Comune di Pianoro. Approvazione del Progetto definitivo dei lavori di realizzazione di un percorso ciclopedonale nel Parco fluviale del Torrente Savena, avviato ai sensi dell'art. 8, L.R. n. 37/2002 e dell'art. 4, L.R. n. 24/2017, comportante variazione alla vigente strumentazione urbanistica comunale, mediante introduzione di POC tematico e Variante Cartografica al RUE. Formulazione di riserve, ai sensi dell'art. 33, comma 4bis e dell'art. 34, comma 6, L.R. n. 20/2000, in applicazione delle disposizioni introdotte dall'art. 4, comma 4, L.R. n. 24/2017. Dichiarazione di esenzione del Progetto dalla valutazione di compatibilità ambientale.

RELAZIONE ISTRUTTORIA

Piano Operativo Comunale (POC) tematico
per la localizzazione di opere pubbliche
e
Variante n° 5 al Regolamento Urbanistico Comunale (RUE)
del Comune di Pianoro

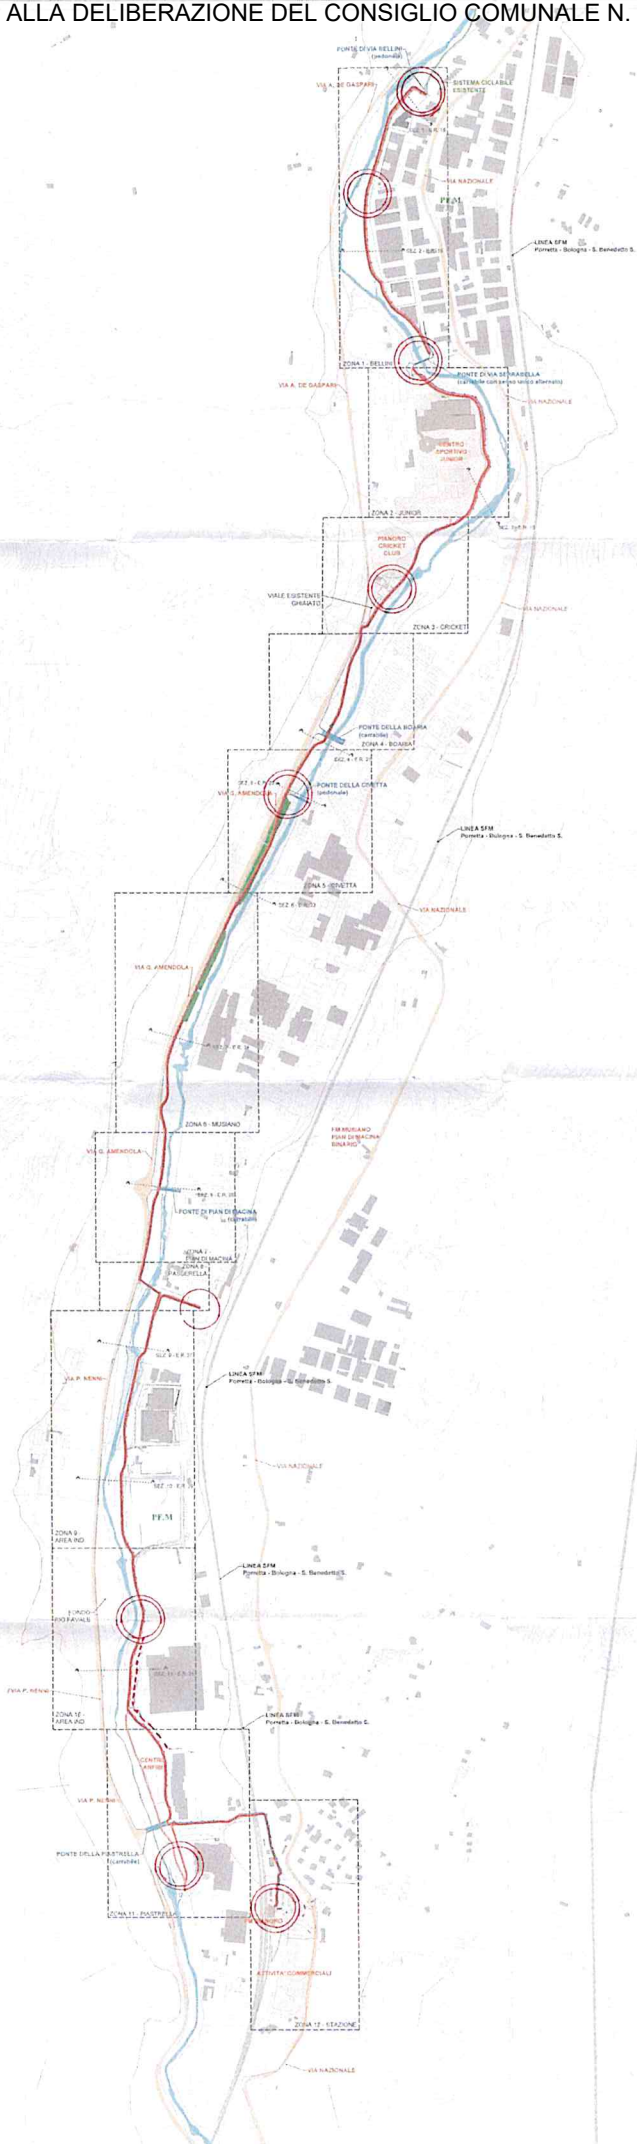
- non ci sono impedimenti o interferenze tali da precludere la realizzazione delle opere di progetto;
- si evidenzia che da progetto esistono interferenze con la nostra rete esistente evidenziate in planimetria allegata.
- in conclusione diamo il nostro parere positivo salva restando che qualora ci fossero variazioni esse vengano comunicate e nei casi indicati nella planimetria ci contattiate per valutazioni ed eventuale assistenza ai lavori di scavo."
